Optimalizace a elektrizace trati České Velenice (mimo) – Veselí nad Lužnicí (mimo) – Infrastruktura

Vysvětlení, změny a doplnění zadávací dokumentace č. 20

Viz příloha SO 061001_3_001.pdf.

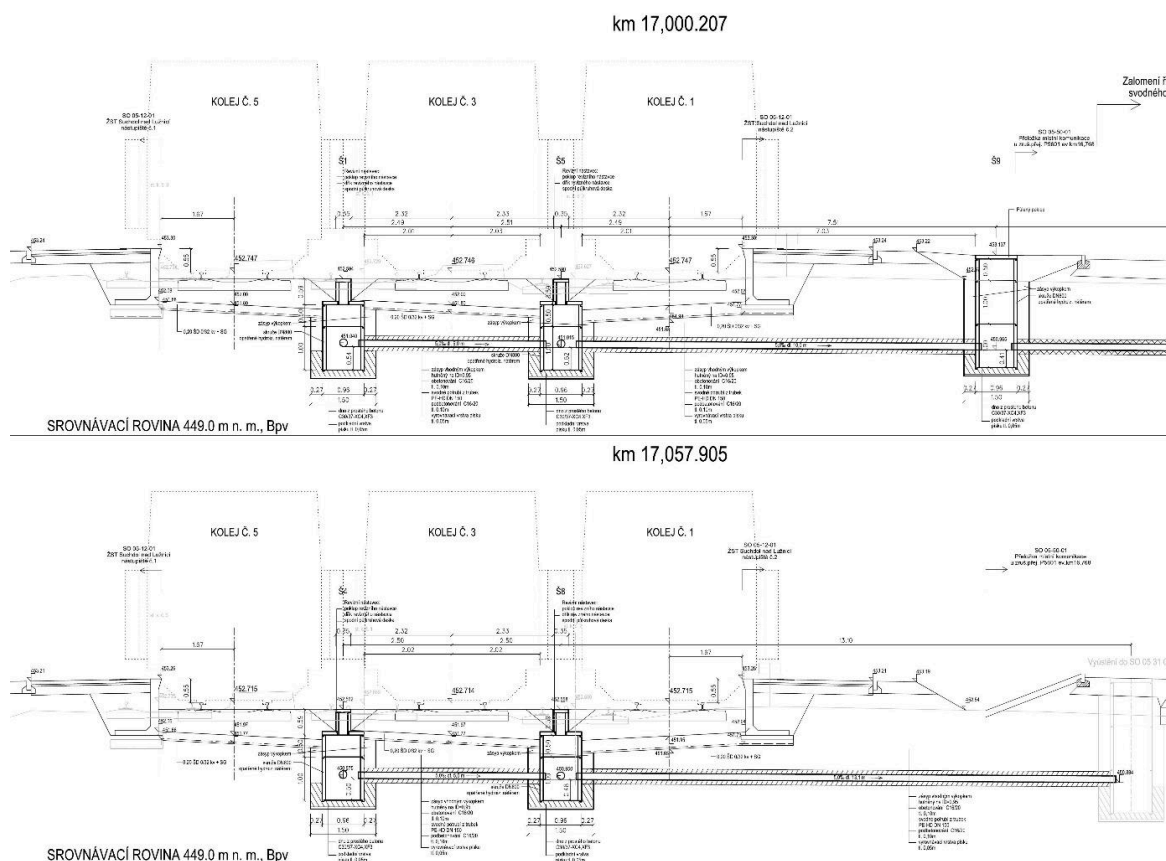
Dotaz č. 432:**SO 06-10(11)-01 — vypočtený modul 47 MPa proti požadavku 50 MPa**

Technická zpráva požaduje na pláni tělesa železničního spodku $E_{min,PL} = 50$ MPa, v tabulce č. 10 (jediná skladba pro celý objekt km 17,279–21,968) však uvádí vypočtený modul $E_{ch} = 47$ MPa. Žádáme o vysvětlení, jak bude deficit dorovnán, případně o úpravu navržené skladby.

Ech je charakteristický modul přetvárnosti podloží, který vyjadřuje únosnost a deformační odolnost přírodní zeminy v zemní pláni (případně pláni tělesa železničního spodku) ještě předtím, než se na ni položí jakékoliv zpevňující konstrukční vrstvy.

Základní návrhové parametry pro pražcové podloží s provozním zatížením hl. koleje (5. řád koleje - 4,71 mil. hrt/rok) jsou následující:

- Hlavní koleje pro $V = 81\text{--}120$ km/h požadovaný modul přetvárnosti na zemní pláni $E_{min,ZP} = 30$ MPa, na PTŽS $E_{min,PL} = 50$ MPa

Při využití podkladní vrstvy ŠD 0/32 tl. 0,30m je návrh pražcového podloží v pořádku.

Na zemní pláni je dodrženo minimum ($47\text{MPa} > 30\text{MPa}$), na PTŽS by dle výpočtů mělo být dosaženo 61,5 MPa (> 50 MPa).

Návrh pražcového podloží byl řádně projednán na poradách se zástupci SŽ a zůstane tak, jak je navržen.

Výkres SO021001_2_201 (Podélný profil): řádky levého a pravého odvodnění s kótami „zpevněný příkop dl. 169 m“ a „dl. 666 m“ na obou stranách trati.

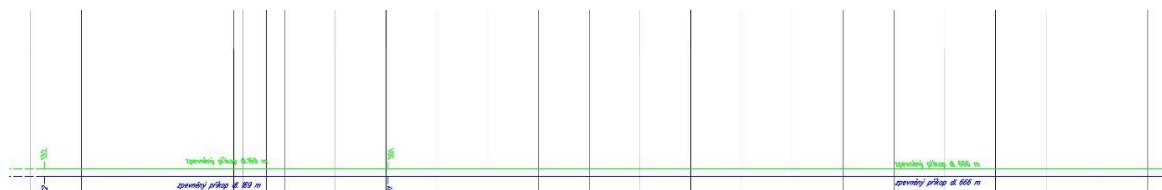
SO 02-10(11)-01 — délka zpevněných příkopů (4 086 m na výkresech vs. 2 161,8 m v soupisu)

Podélné profily a situace pražcového podloží (čtyři výkresy se shodnými hodnotami) kótují zpevněné příkopy po obou stranách trati v dílčích délkách 169+169, 666+666, 7+27 a 1201+1181 m — v součtu cca 4 086 m, a to jen v části objektu. Soupis prací obsahuje pro celý objekt jedinou položku P34 (935232) = 2 161,8 m, vzniklou přepočtem „7206×0,3“, jehož vstup neodpovídá součtu délek z výkresů. Žádáme o doložení výpočtu množství položky P34 a o vyjasnění rozdílu.

Byl opraven výkaz výměr výše uvedeného SO, byla změněna položka VK/44 a VK/45.

V Soupis prací SO 02-11-01 byla upravena výměra položky 935232 M na 4.140,900 M (se vzorcem $13.803 \text{ ks} \times 0,3$) + byla upravena výměra položky 451314 z 216,00 na 414,00 M3.

Odkazy — PD: SO041001_4_001.pdf str. 13 (příloha B3) vs. list SO 04-11-01

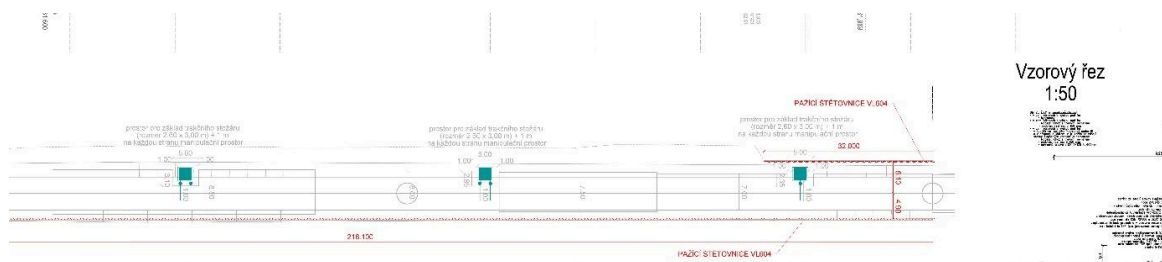
SO 04-11-01 — pažení rýh vsakovacích žeber bez položky (4 794,8 m²)

Příloha B3 výkazu výměr uvádí u vsakovacích žeber sloupec „Pažení“ se součtem 4 794,8 m², v soupisu prací objektu však odpovídající položka pažení chybí. Žádáme o doplnění položky, nebo o sdělení, ve které položce je pažení zahrnuto.

Pažení výkopu pro vsakovací žebra je již obsaženo v položce "132736 HLOUBENÍ RÝH ŠÍŘ DO 2M PAŽ I NEPAŽ TŘ. I, ODVOZ DO 12KM" viz technická specifikace položky. Obecně se u žádných výkopových prací liniových staveb nevykazují zvlášť položky pro pažení výkopku, jelikož jsou součástí samotných položek výkopových prací (vyjma pažení záporového, štětových stěn, apod.).

Výkres SO081001_2_807 (půdorys pažení): kóty „PAŽICÍ ŠTĚTOVNICE VL604“ s délkami stěn 218,100 m a 77,100 m.

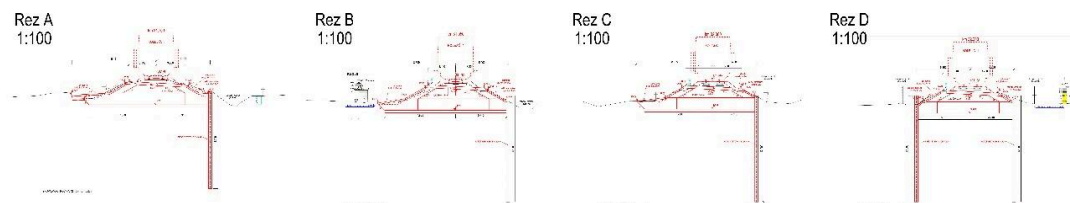
Dotaz č. 436:**SO 08-11-01 — hmotnost štětových stěn: záměna plochy za hmotnost (pol. P18, 4 420 t)**

Položka P18 (23217, „Štětové stěny beraněné z kovových dílců dočasné (hmotnost)“, MJ tuna, množství 4 420) vzniká vzorcem $80 \times 11 + 295 \times 12 = 4\,420$, tedy délka $\times$ hloubka = plocha stěny v m^2 . Tentýž vzorec i výsledek je použit u položky P19 (plocha, m^2). Výkres pažení potvrzuje kóty štětovnic VL604 11,0 a 12,0 m a délky stěn 218,1 + 77,1 (+32) m — čísla ze vzorce jsou tedy metry délky a hloubky. Při typové plošné hmotnosti štětovnic řádu desítek kg/m^2 odpovídá skutečná hmotnost stovkám tun, nikoli 4 420 t. Žádáme o opravu množství položky P18 (doplnění přepočtu t/m^2).

Výkres SO081001_2_807 (řezy A-D): hloubky štětovnic 11,000 m a 12,000 m — čísla ze vzorce položky P18 jsou rozměry stěny, ne hmotnost.

Zpracovatel PD nerozumí dotazu uchazeče. Pol. Č.18 je kalkulovaná správně jelikož se nejedná o výměru 4.420t jak uvádí zhotovitel, ale pouze 539,22t.

Výpočet pro štětovnice délky 11m = $80m \times 11m \times cca\ 122\ kg/m^2 = 107,34\ t$.

Výpočet pro štětovnice délky 12m = $295m \times 12m \times cca\ 122\ kg/m^2 = 431,88\ t$.

Celkem = 539,22 t.
